INTERPELLATION « Clos de Chillon, qu'est ce qui se cache derrière ce mur de vigne ? »

COMMUNE DE VEYTAUX CONSTRUCTION DE 3 RESIDENCES SUR P. 311-836-837-838 - CLOS DE CHILLON -			
11-189-03 ENQUETE	AMENAGEMENTS EXTERIEURS	Modifications	
		A	
		B	
Dessin/Contrôle : MJ/Phe	Architecte : VM	Date : 09.05.2019	Echelle : 1.200
ARCHITECTE EPFL - VASILE MURESAN CHRISTIAN CONSTANTIN SA DÉVELOPPEMENT - ARCHITECTURE - ENTREPRISE GÉNÉRALE - IMMOBILIER - FINANCES <small>COMPLEXE FORTE D'OCTODURE Rue du G-S-Bernard 5, CH-1921 MARTIGNY-CROIX, TEL. +41 (0)27 722 45 01, FAX +41 (0)27 722 85 44. CCONSTANTIN@ELLEWIN.CH</small>			
<u>L'ARCHITECTE:</u>		<u>LE PROPRIETAIRE:</u>

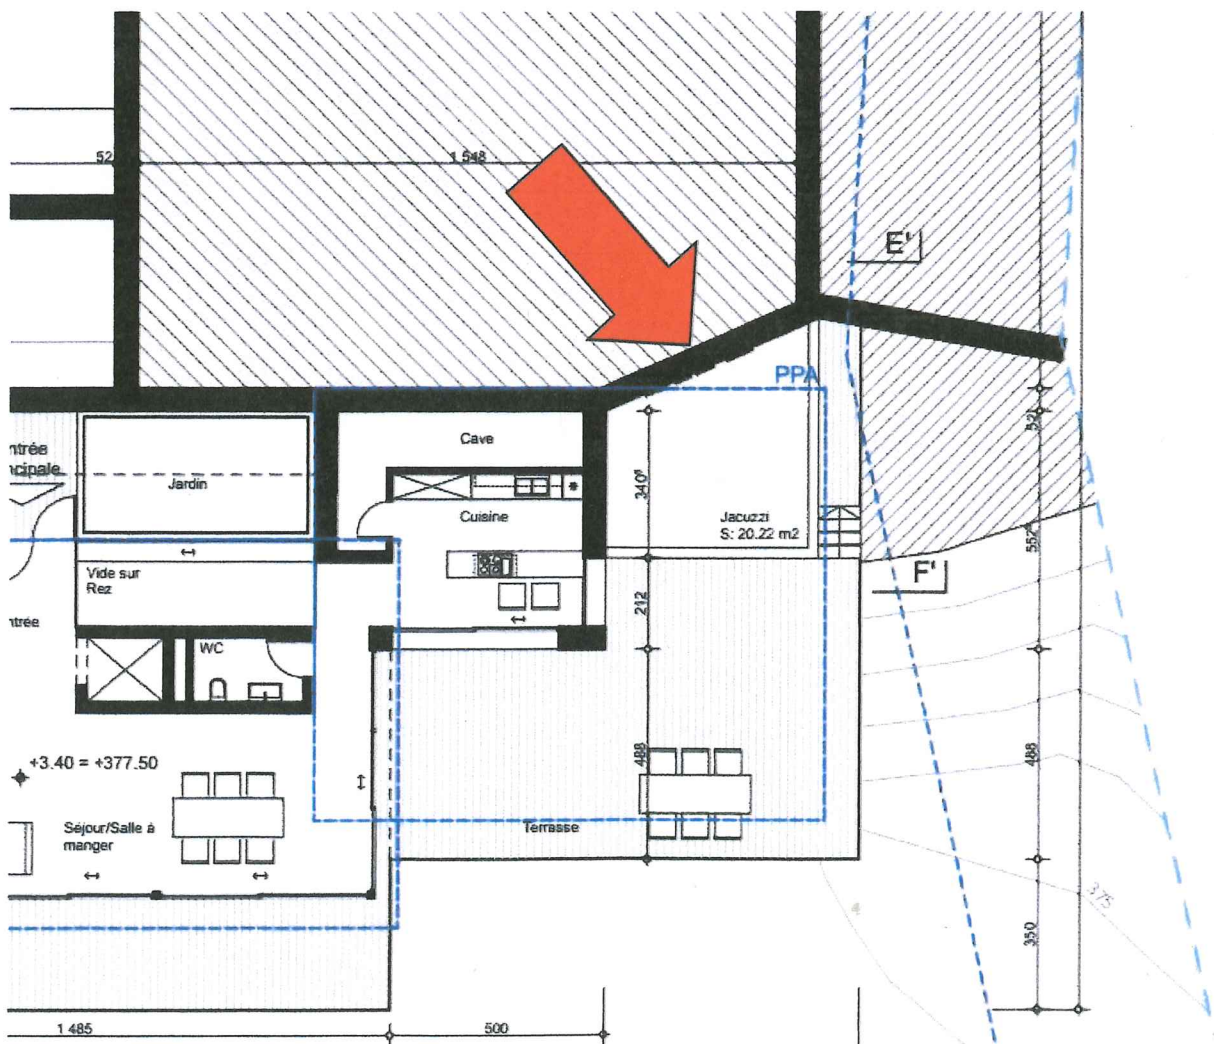
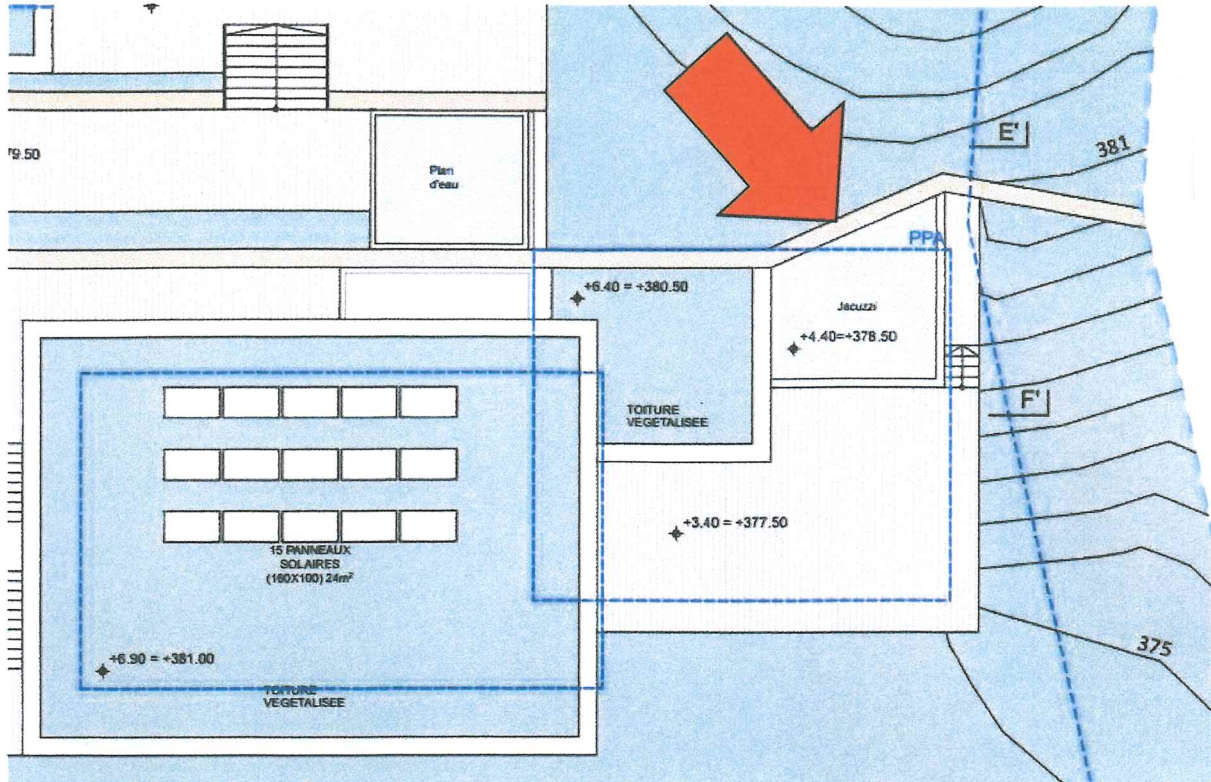
Sur les plans fournis, le mur située à l'étage 1 mentionne très clairement le mur de vigne concerné :

Sur le chantier, on peut constater que le mur en question est construit avec une fenêtre, donnant selon les plans ... contre le terrain. Aucune construction n'est prévue à cet endroit qui plus est est en dehors des périmètre d'implantation.

Cette ouverture a déjà fait l'objet d'une interpellation en 2022 et après cela l'entreprise avait condamné cette ouverture par des plots de ciment. Aujourd'hui je constate que les plots de ciment ont disparu pour laisser une nouvelle fenêtre qui fait l'objet de mon intervention.

Qu'y a-t-il derrière cette fenêtre ?

La Municipalité a-t-elle été informée de la construction de cette fenêtre ?
